PRÉFET DES BOUCHES-DU-RHÔNE

Objet : dossier de déclaration d'intérêt général et de  
demande d'autorisation pour la réalisation de travaux  
hydrauliques sur l'Huveaune à Aubagne

Dossier N°55-2017 DIG EA-points de débordement  
Huveaune.

Figure 5: Exemple de 2 profils remaniés

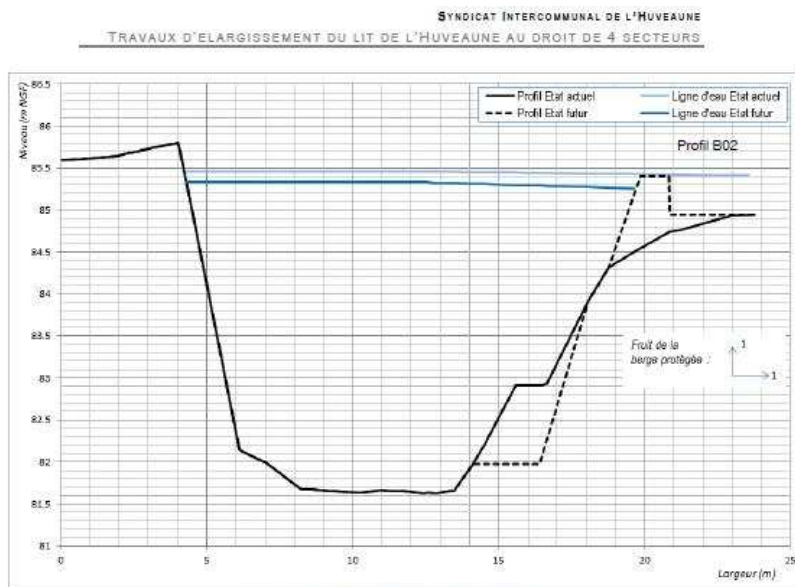
Le projet consiste en effet à retaluter la berge en rive droite avec notamment des remblaiements par des systèmes de gabions en élévation du terrain naturel : pour certains de ces talus la question de l'assimilation à un ouvrage hydraulique (digue) est une question posée. cf. extraits ci dessous de coupes de certains profils issus du dossier loi sur l'eau.
